## SERVICE INFO – INA 0188

# Napinacz paska osprzętu 533 0075 30

## Sprawdzić długość śruby

Foto: Po prawej stara wersja / po lewej nowa wersja

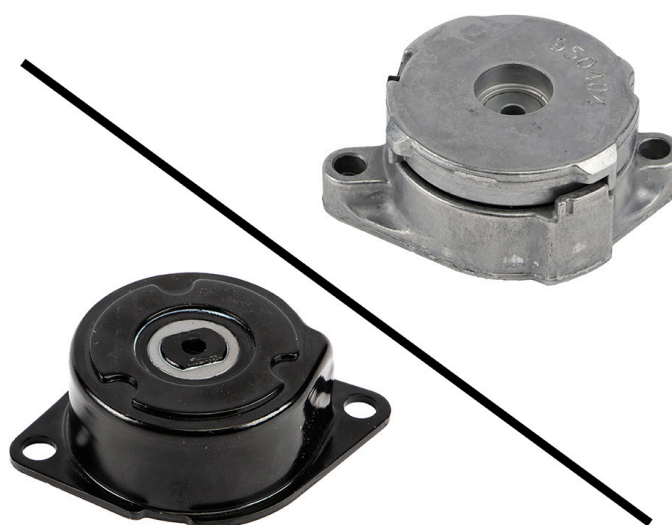
W związku z ciągłym doskonaleniem produktów, napinacz 533 0075 30 został zmodyfikowany. Do prawidłowego montażu nowej wersji wymagane są krótsze śruby. Śruby M8x35 zastąpiono śrubami M8x22.

Informacja serwisowa wskazuje optyczne różnice pomiędzy poprzednią wersją (po prawej) i nową wersją (po lewej),

Do montażu nowej wersji napinacza 533 0075 30 wymagane są śruby M8x22!
